**Европейская экономическая комиссия****Комитет по внутреннему транспорту****Всемирный форум для согласования правил
в области транспортных средств****165-я сессия**

**Соглашение 1958 года – Рассмотрение проектов поправок
к существующим правилам, представленных GRE****Предложение по дополнению 4 к Правилам № 128
(источники света на СИД)****Представлено Рабочей группой по вопросам освещения
и световой сигнализации***

Воспроизведенный ниже текст был принят Рабочей группой по вопросам освещения и световой сигнализации (GRE) на ее семьдесят второй сессии (ECE/TRANS/WP.29/GRE/72, пункт 7). В его основу положен документ ECE/TRANS/WP.29/GRE/2014/29 с поправками, предусмотренными в приложении IV к ECE/TRANS/WP.29/GRE/72. Этот текст представляется на рассмотрение Всемирному форуму для согласования правил в области транспортных средств (WP.29) и Административному комитету AC.1.

Рис. 1*
Основной чертеж для LR3A (вверху) и LR3B (внизу)

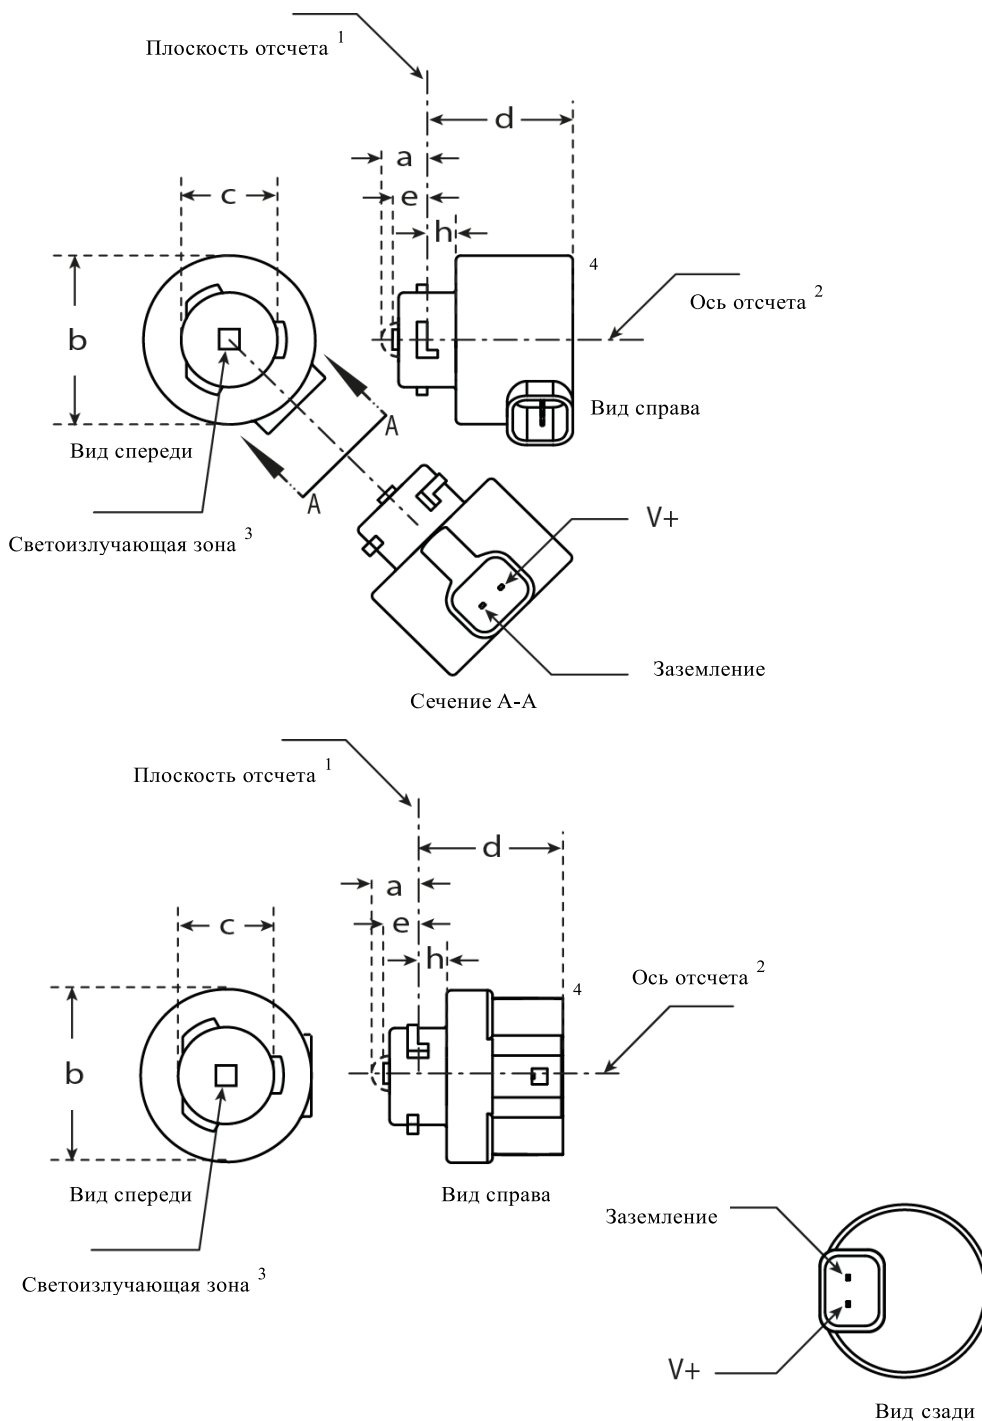
Включить после спецификации LW2/5 новые спецификации LR3/1–5 и LR4/1–5 следующего содержания:

Размеры		Источник света на СИД серийного производства	Стандартный источник света на СИД
a	мм	6,0 макс.	
b	мм	с + 10,0 мин. 38,0 макс.	
c	мм	18,5 ± 0,1	
d	мм	28,0 макс.	
e	мм	3,0 ± 0,30	3,0 ± 0,15
h	мм	5,5 + 0,0/ - 0,1	
Цоколь PGJ18t-[xx] в соответствии с публикацией МЭК 60061 (спецификация 7004-[xxx]-1)			
Электрические и фотометрические характеристики ⁵			
Номинальные значения	Вольты	12	
	Ватты	3	
Фактические значения ⁶	Ватты (при 13,5 В постоянного тока)	3,5 макс.	3,5 макс.
	Световой поток (в лм при 13,5 В постоянного тока)	80 ± 20% ⁷	80 ± 10% ⁸
	Световой поток (в лм при 9 В постоянного тока)	19 мин.

Рис. 2

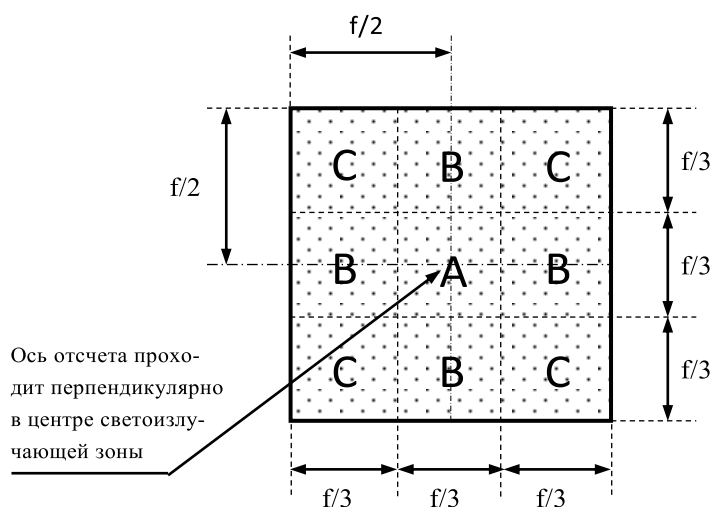
Положение светоизлучающей зоны проверяют с помощью "системы шаблона", изображенной на рис. 2, на котором показана проекция зоны при визуализации под углом $\gamma = 0^\circ$ в плоскостях C90 и C180 (значения C и γ определены на рис. 3).

Размеры в мм	f
Источники света на СИД серийного производства	3,0
Стандартные источники света на СИД	3,0

Участок(ки)	Источники света на СИД серийного производства	Стандартные источники света на СИД
А	$\leq 25\%$	$\leq 10\%$
Каждый участок В отдельно	$\geq 15\%$	$\geq 20\%$
Каждый участок С отдельно	—	$\leq 10\%$
Участок А, все участки В и все участки С вместе	$\geq 90\%$	$\geq 90\%$

Рис. 3

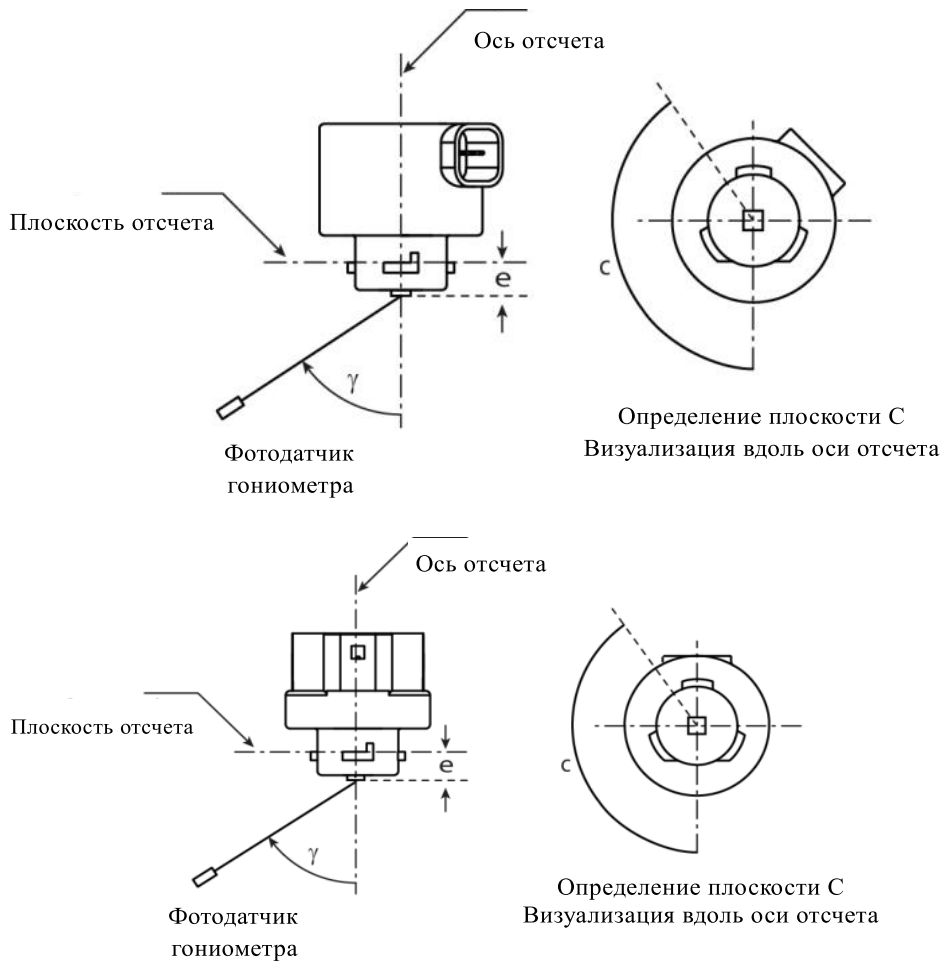
Источник света устанавливают на плоской пластине с соответствующими монтажными клеммами. Пластику устанавливают на столик гониометра с помощью соответствующего крепежного устройства таким образом, чтобы ось отсчета источника света совпала с одной из осей вращения гониометра. Соответствующая регулировка в целях измерения показана на рис. 3.

Рис. 2

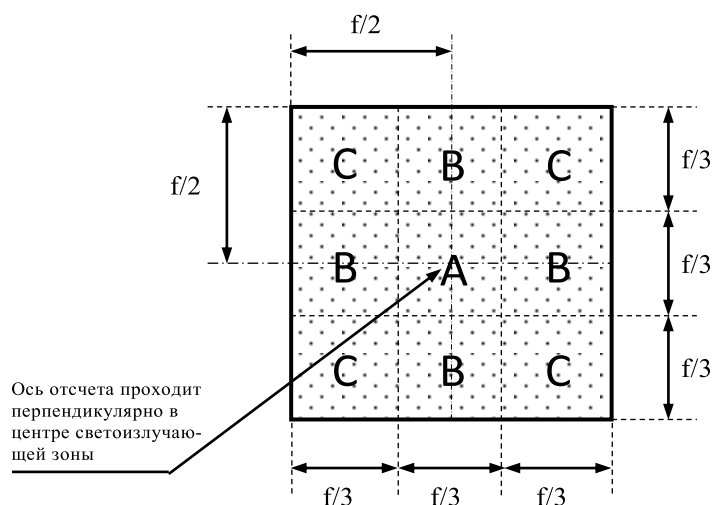
Положение светоизлучающей зоны проверяют с помощью "системы шаблона", изображенной на рис. 2, на котором показана проекция зоны при визуализации под углом $\gamma = 0^\circ$ в плоскостях C90 и C180 (значения C и γ определены на рис. 3).

Размеры в мм	f
Источники света на СИД серийного производства	4,5
Стандартные источники света на СИД	4,5

Функция	Участок(ки)	Источники света на СИД серийного производства	Стандартные источники света на СИД
Вспомогательная	A	$\geq 75\%$	$\geq 80\%$
Основная	A	$\leq 25\%$	$\leq 10\%$
	Каждый участок B от-	$\geq 15\%$	$\geq 20\%$

Рис. 3

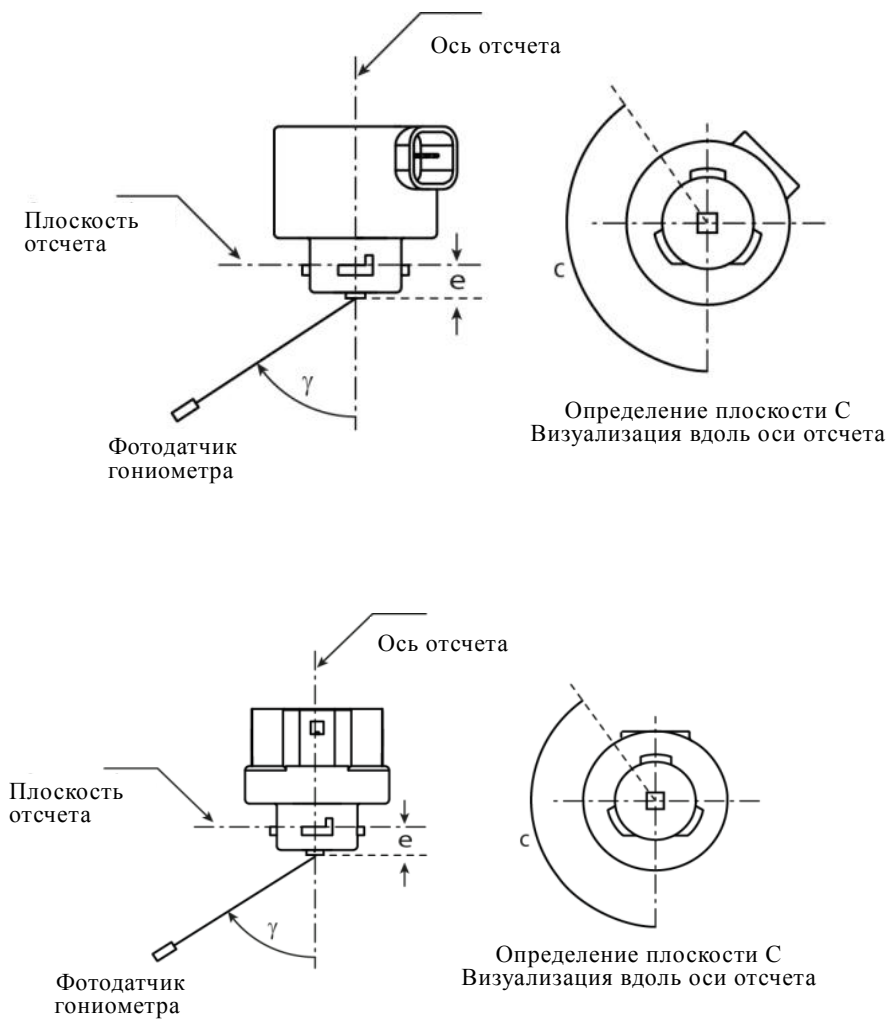
Источник света устанавливают на плоской пластине с соответствующими монтажными клеммами. Пластины устанавливают на столик гониометра с помощью соответствующего крепежного устройства таким образом, чтобы ось отсчета источника света совпадала с одной из осей вращения гониометра. Соответствующая регулировка в целях измерения показана на рис. 3.
